Doortrekking N171 in Rumst tussen N177 en Eikenstraat

Rapportage dialoogmarkt 5 maart 2024

Brug en overkapping

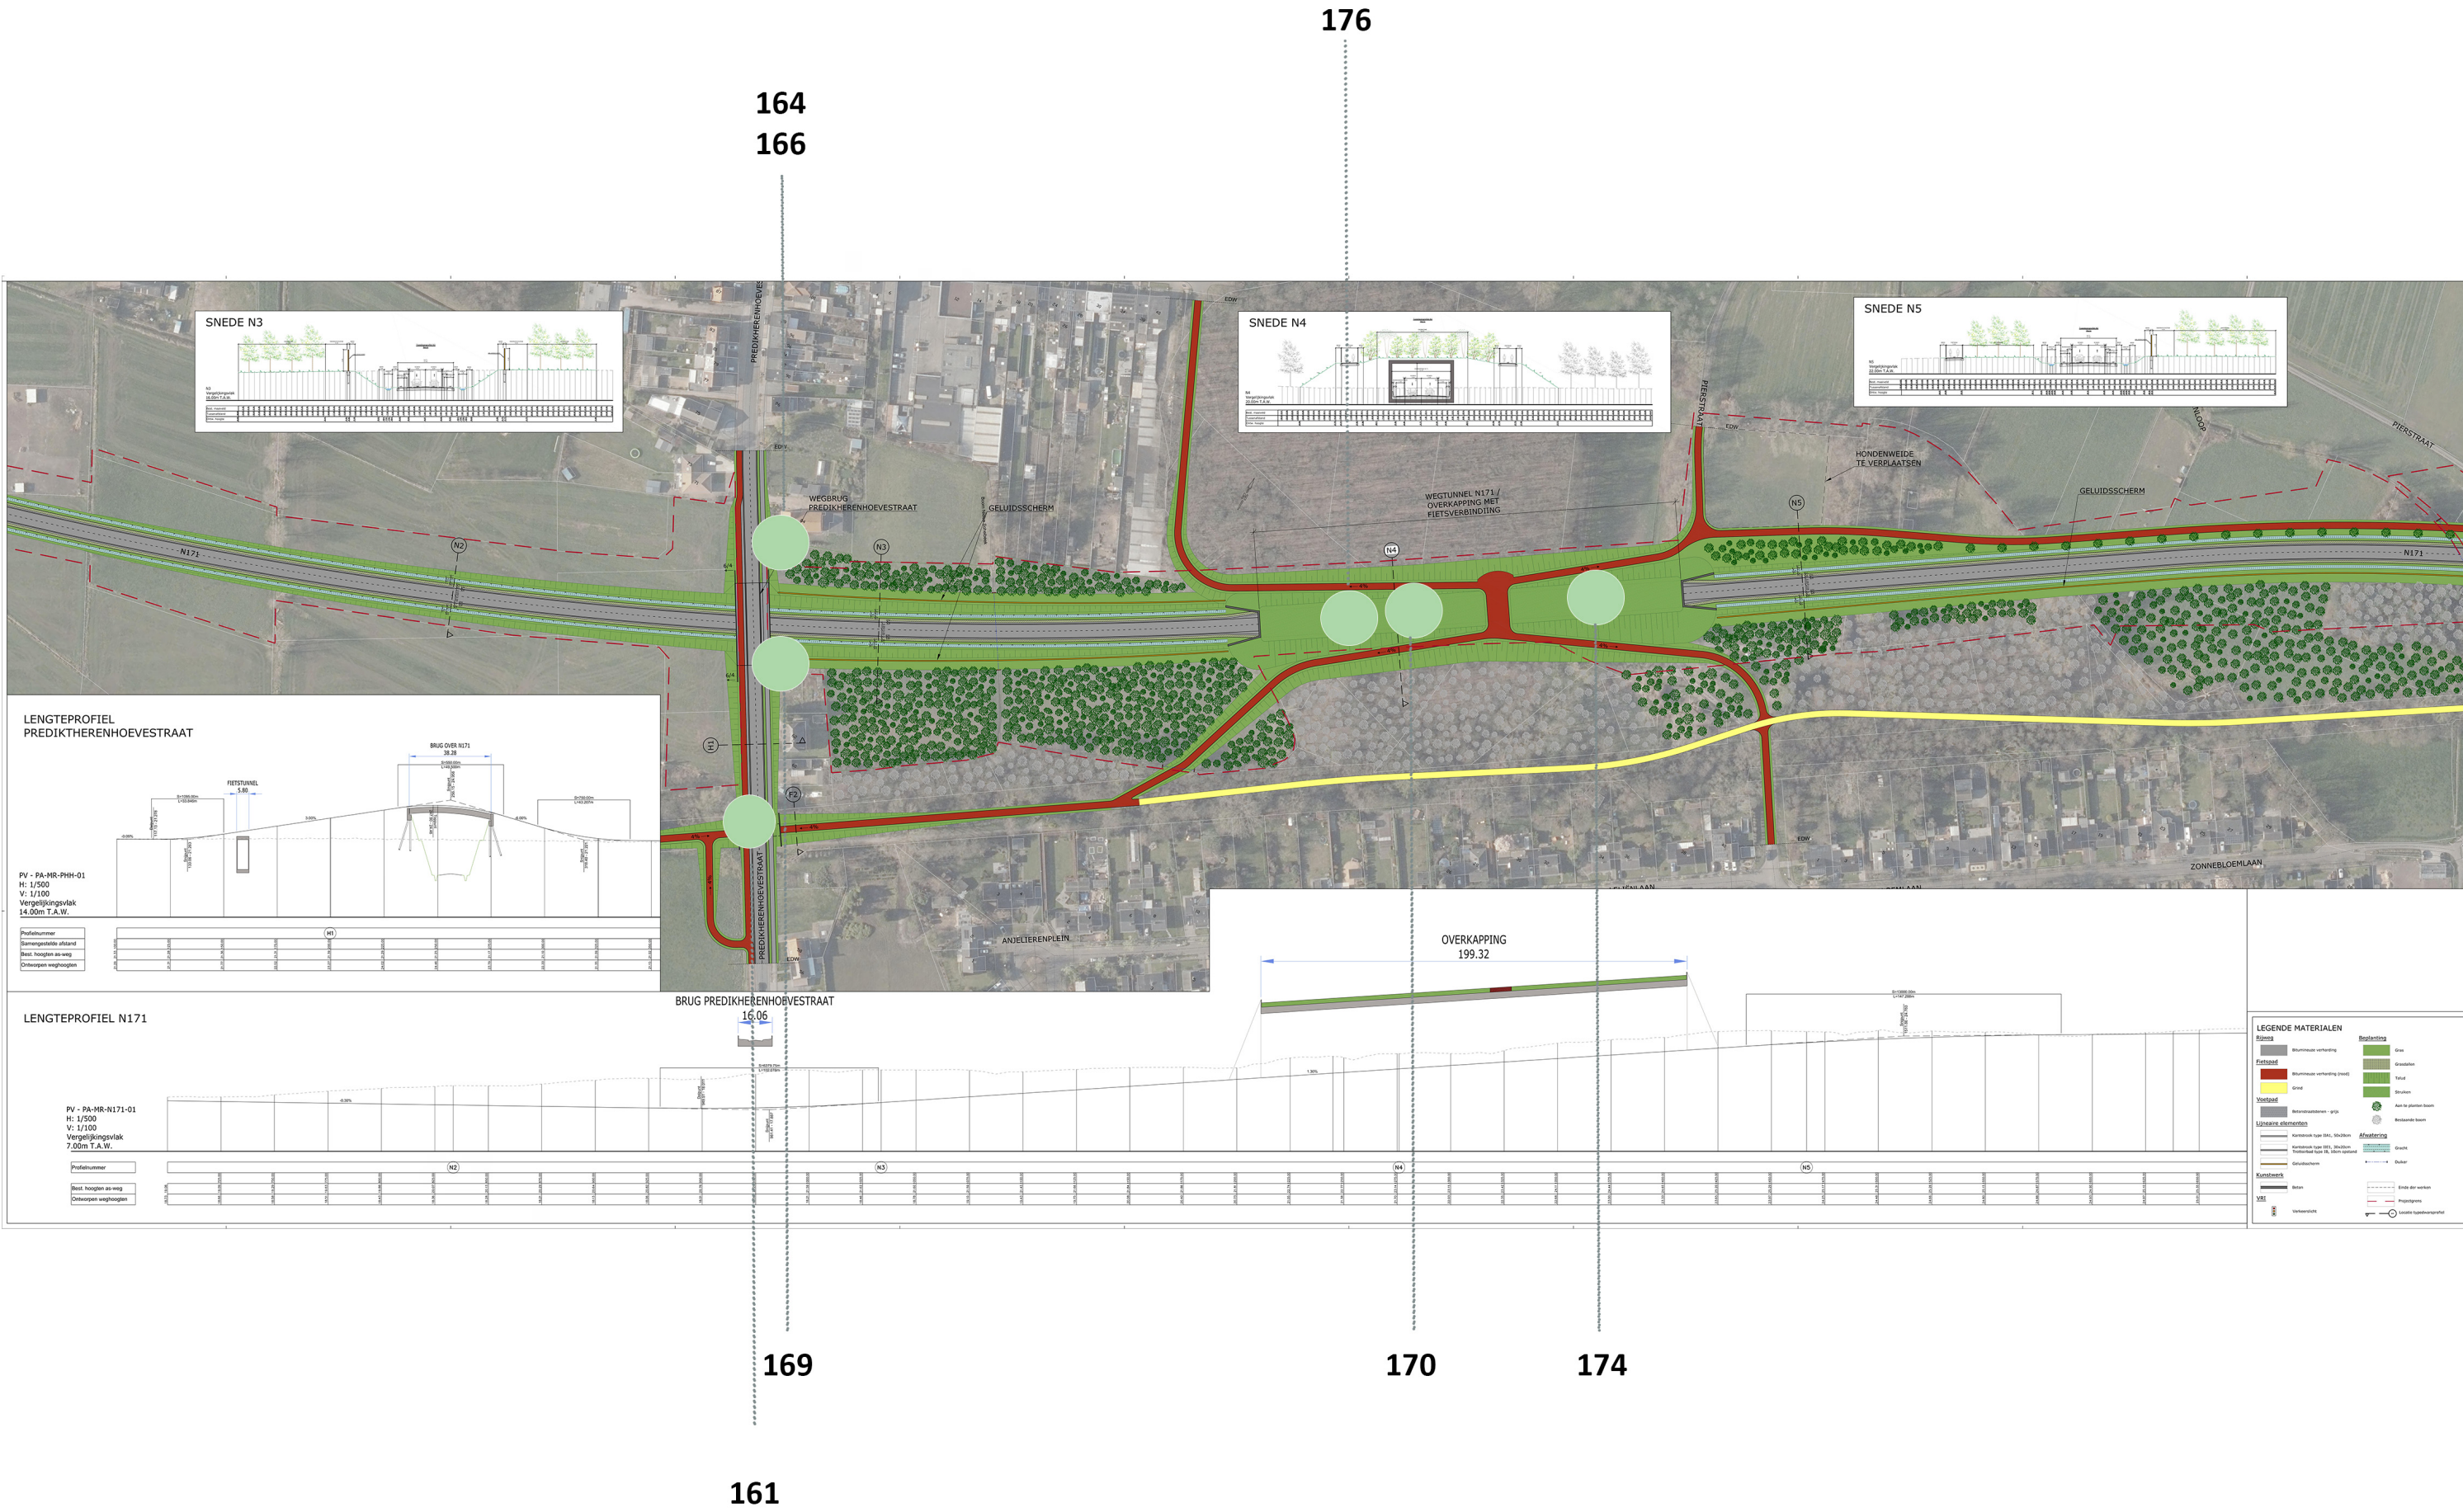
Bewoner Predikherenhoevestraat 53A (=voetweg 32): is de brug op hoogte van een camion (niveau)? Komt er een geluidsberm? Ontzettend veel lawaai.

Waarom een brug aan de Predikherenhoevestraat? Kan de doortrekking van de N171 niet dieper gemaakt worden en de Predikherenhoevestraat op maaiveld niveau gehouden worden? Voor het uitzicht en voor geluid.

Bewoner predikherenhoevestraat 53A. Waarom moet het fietspad daar tegen de perceelgrens komen? Waarom is de loop (u-turn) van het fietspad daar gemaakt ? Kunnen de fietsers daar niet gewoon rechts afdraaien en die bocht weglaten? + Het fietspad over het maaiveld licht omhoog oversteken ipv in een bocht?

Verdwijnen de bomen langs de spoorwegberm ten westen van de Predikherenhoevestraat? De bewoners mogen op vraag van de gemeente de bomen nu niet snoeien door het natuurleven. Is deze weg voldoende breed om met een asfaltmachine langs te komen of komen ze tot op de perceelsgrens? Indien er bomen worden gerooid, voldoende hoge bomen terug aanplanten, of een verhoogde berm aanmaken. Zo ziet men het fietspad niet behoudt men zicht op groen.

Waarom geen complete overkapping waar bewoning is?

Waarom kan de overkapping niet meer naar links geplaatst worden (direct achter Rozenlaan)? De overkapping verplaatsen naar links zodat het fietspad dat uit het centrum komt, recht op de nieuwe hondenwei uitkomt.

Waarom zijn er geen twee oversteken op de overkapping voor de fietsen (minder omweg en meer spreiding), momenteel is er één centrale oversteek gecreëerd, heeft dit een reden? Op deze manier moet je een omweg nemen, indien je aan de andere kant moet geraken.

Het Anjelierenplein terug aansluiten op oude spoorwegbedding → nieuw fietspad.

De groeninzamelplaats t.o.v. van de Rozenlaan. Gaat dit behouden blijven of verplaatst worden? Gevraagd om dit te behouden

Bewoner Leliënlaan 26: De vraag werd gesteld om de bomen achter hun tuin te laten staan om geen zicht te hebben op de schermen/ de overkapping.

Bewoner van Sint Jozefstraat 16 heeft schrik voor extra wateroverlast. De huidige gracht achter zijn loods zit al overvol en geeft al wateroverlast in de loods.

De brug op de Predikherenhoestraat heeft een helling van 6% voor het fietspad, dit is te steil. Is een helling van max 4% niet wettelijk? We zouden willen vragen om dit nogmaals te bekijken, zodat de kinderen die over deze brug fietsen niet zo een steile helling moeten nemen.

De N171 ter hoogte van de Predikherenhoevestraat is verdiept (op 2 m diep t.o.v het maaiveld in het begin en vanaf de predikherenhoevestraat 3m t.o.v van het maaiveld). De bovenkant van de camion kan je zien. Er zijn geluidsschermen voorzien.

Dit is niet mogelijk.

Deze bocht is gemaakt zodat men vanaf de Predikherenhoevestraat richting de A12 en terug geraakt. Om zo het fietspad te kunnen doortrekken. De talud van de brug zal dit hinderen om deze over de Predikherenhoevestraat te laten doorlopen.

Wij mogen vergunningsgewijs niet zo maar bomen rooien. Indien we deze rooien, dan moeten deze ook heraanplanten. Waar het fietspad loopt zullen inderdaad bomen gerooid worden.

Indien het fietspad hier rechtdoor zou lopen zou de helling van het fietspad te steil worden. Verder is de overkapping daar geplaatst om de groene verbinding te herstellen van het Boske.

Om de helling van 4% te kunnen waarborgen.

Dat valt te bekijken.

Deze bomen blijven behouden.

Kruispunt met Eikenstraat

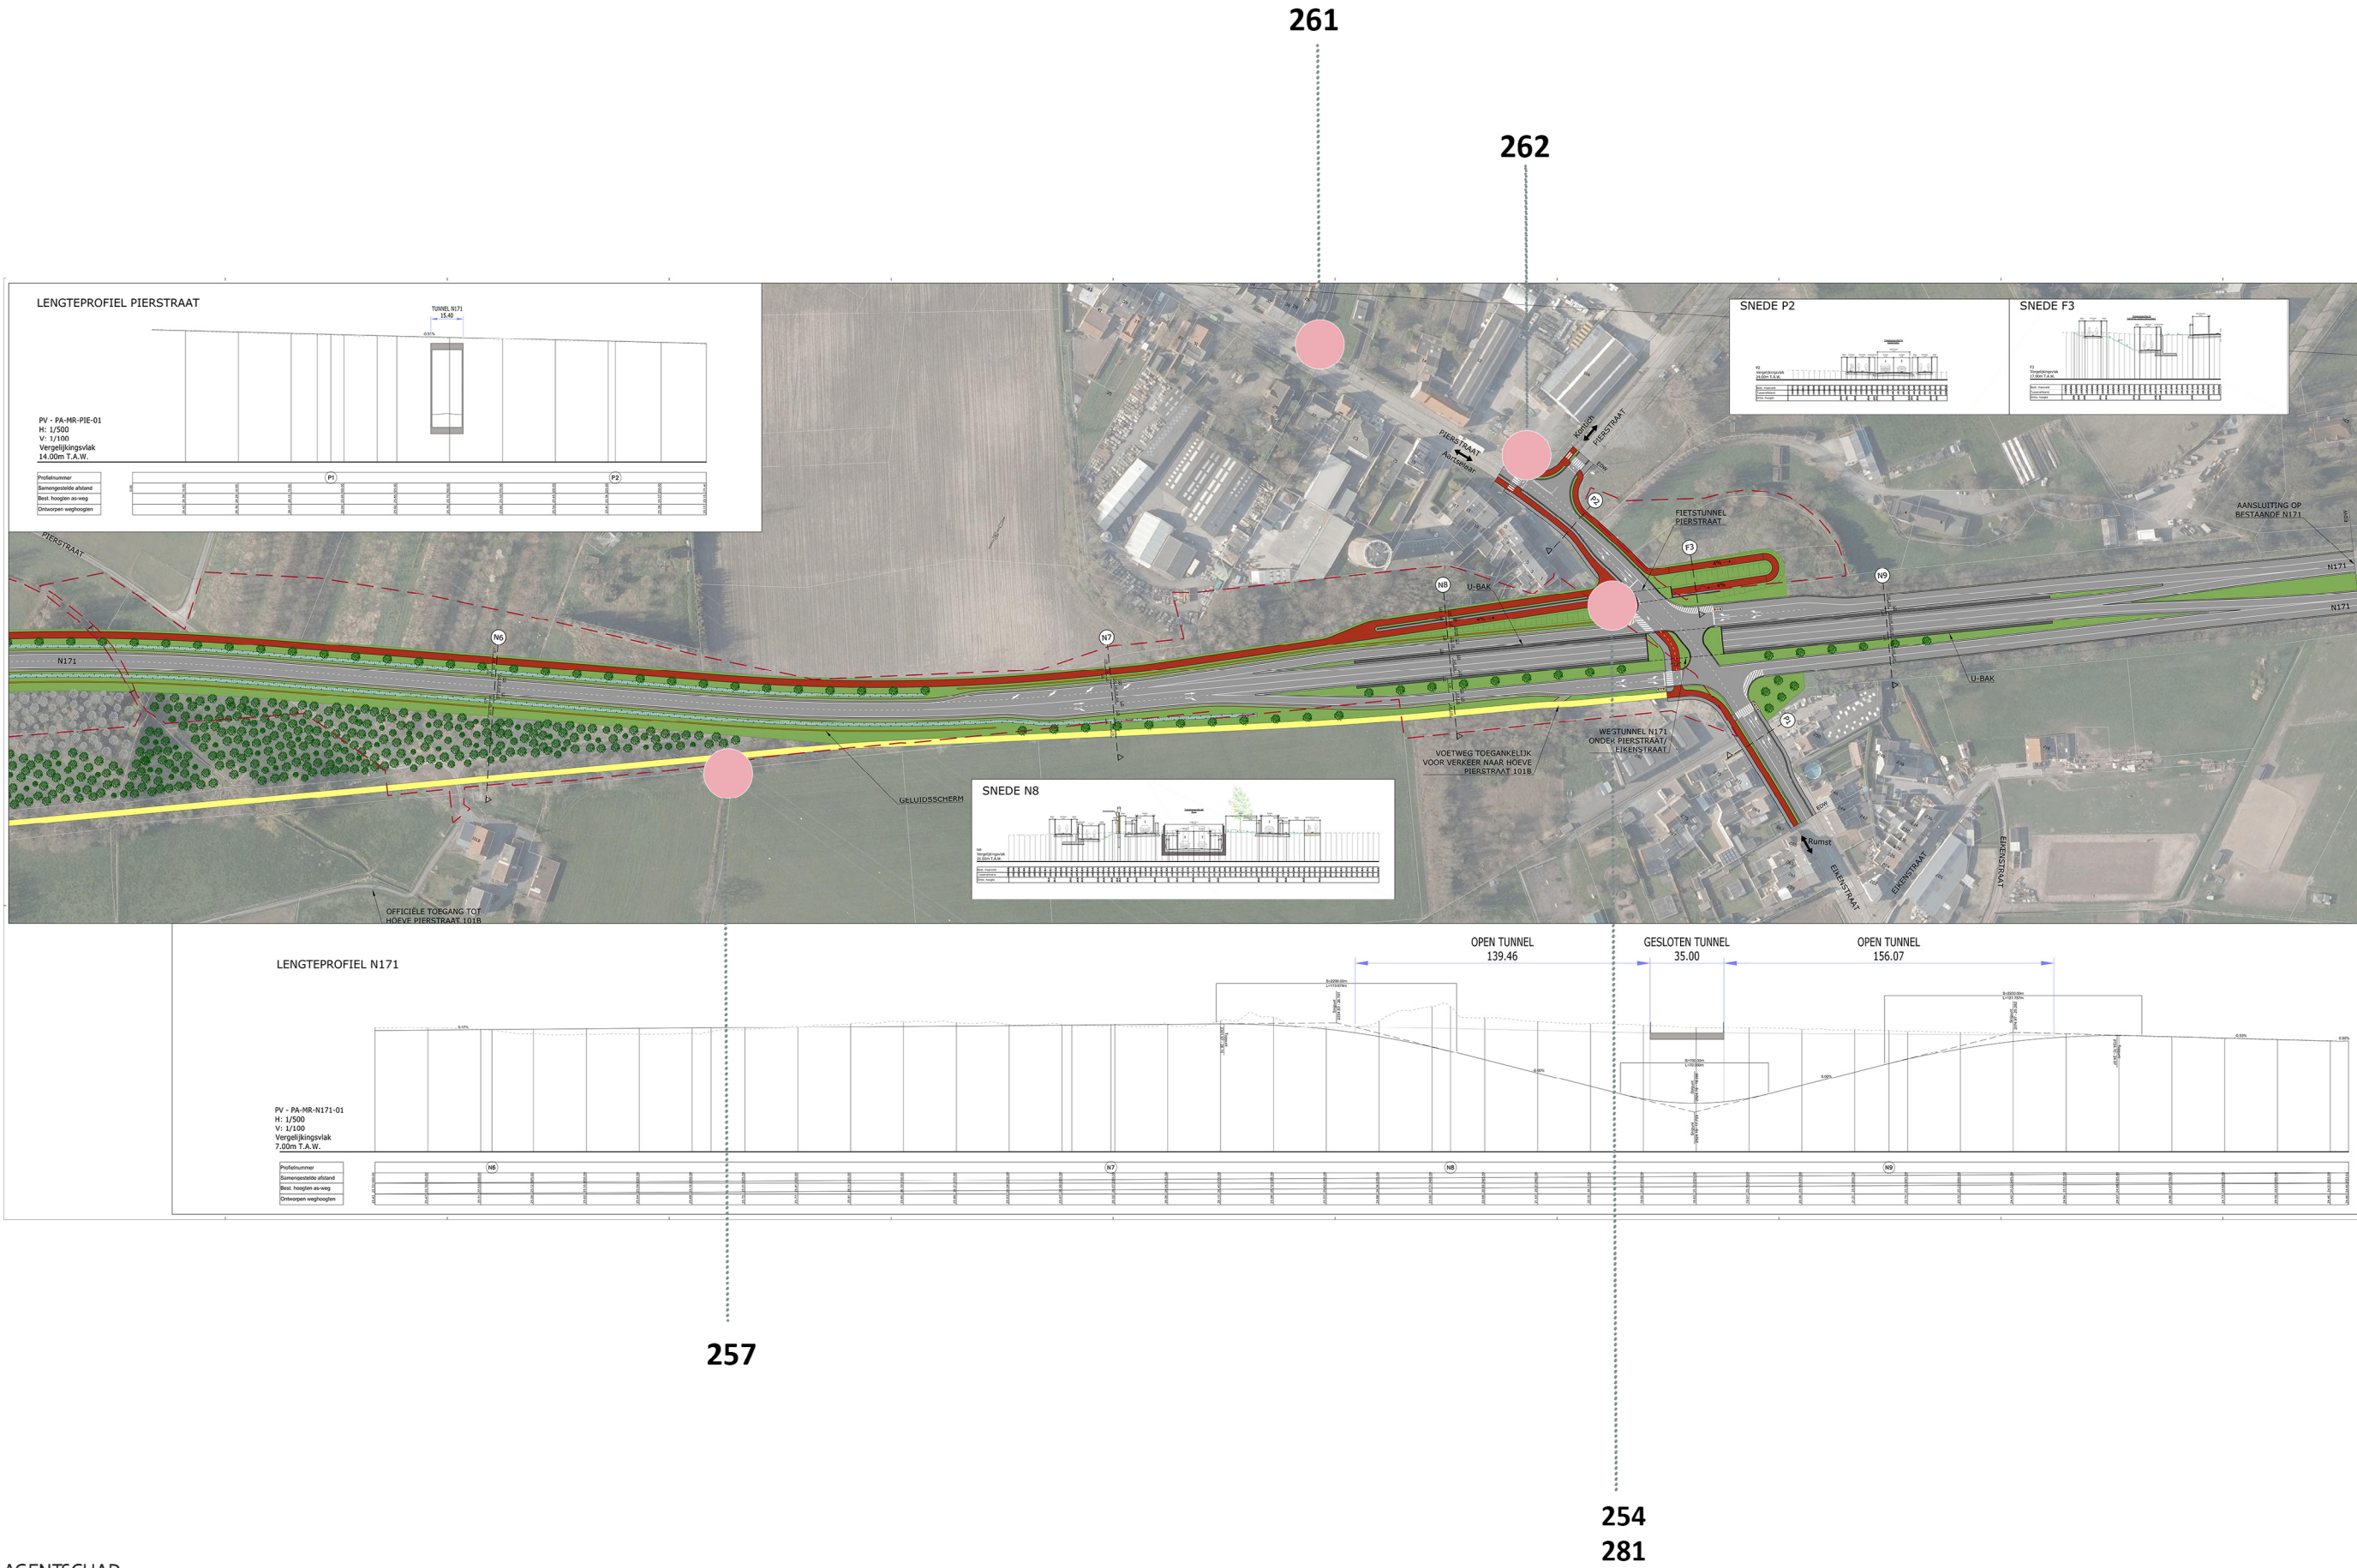
Blijft de fiets- en voetgangersoversteek zoals in de huidige situatie?

Momenteel zijn er 3 oversteeken voor fietsers komende van Reet en die richting Pierstraat Kontich rijden. Is er een andere optie mogelijk?

Zijn er extra maatregelen of aanpassingen in het ontwerp nodig om samenvoegen van beide fietspaden tot dubbelrichting fietspad veilig uit te voeren?

Waarom is de fietstunnel en bocht nodig? Zonder verlenging van fietspad naar Kontich niet zinvol en gaat niet gebruikt worden.

Kan er een extra fiets- of voetgangersbrug of tunnel voorzien worden? Kruispunten die nu in het ontwerp meegenomen zijn, liggen ver uit elkaar.

Gemeente Reet: ooit gesproken van fietspad dat recht van Reet een verbinding zou voorzien – stand van zaken?

Bezorgdheid over file-opbouw voor de huizen in de Eikenstraat. Kan dit vermeden worden met lichtenregeling?

Tot waar wordt de Eikenstraat heraangelegd? Kan dit met fluisterasfalt?

Kunnen verkeerslichten voor wagens komende uit de Pierstraat afgestemd worden met lichten op groot kruispunt?

Is er nog sprake van een knip in de Pierstraat verder richting de A12?

Worden er bij fiets- en voetgangersoversteek nog steeds lichten voorzien?

Kunnen de afritten van de expresweg enkel toegankelijk gemaakt worden voor -3,5ton?

Waar is de ontsluiting voor de hoeve? Kan dit gecombineerd worden met toegang die voorzien wordt voor toegang tot landbouwwegen?

Toegang landbouwers?

Op plan “Voetweg toegankelijk voor verkeer naar hoeve” – is dit correct? Zo ja, kan dit geasfalteerd worden voor toegang naar hoeve?

Hoeveel ruimte is er nog langs de huizen aan de zijkant? Kan de weg een beetje meer naar het zuiden verplaatst worden?

Wat wordt voorzien op het huidige “pleintje”? Welke afstand is er nog voor de huizen in de Pierstraat? Blijft het groen behouden? Komen er parkeerplaatsen in de plaats?

Loopt er nog een voetpad voor de huizen van eerste huizen in de Pierstraat in het nieuwe ontwerp?
